### 質問（16条関連）

最上階の外柱梁接合部

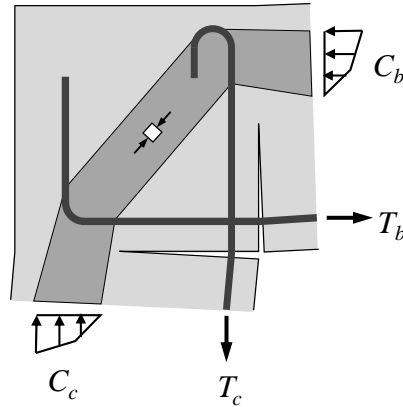
P537 6.4)には柱の出隅部フックについて図があります。これによると柱頭部も壁が取り付く場合は出隅部にフックは不要と読み取れます。通常耐震壁が取り付く柱であっても柱頭の四隅にはフックを設けていますが、本来は不要であると考えてよいでしょうか。さらに考えると、柱と同面で梁があり、P243の必要定着長  $l_{ab}$  を直線定着で満足できる場合も、四隅にフック不要と考えてよいでしょうか。

p.537の6.4)に示されている配筋標準図は、16条1項(4)付着に関する構造規定5)に対応しております。当該構造規定は、p.227の解説の通り、火害の影響や、2方向にかぶりが薄いとコンクリートが割れやすいことに配慮しております。従いまして、柱に壁が取り付き、かぶりの薄くなる方向が1方向となる場合は、出隅ではありませんので、RC規準ではフックを要求しておりません。また、p.243の必要定着長さを満足している場合でも、2方向にかぶりが薄い場合はフックが必要となります。なお、参考資料では、最上階で壁の無い外柱-梁接合部を例示されておりますが、この場合は下図のように、フックを設けたほうが地震時における接合部内の応力伝達は円滑になると考えられ、p.538の8.柱主筋の付着・定着に示されているように末端のフックが推奨されます。
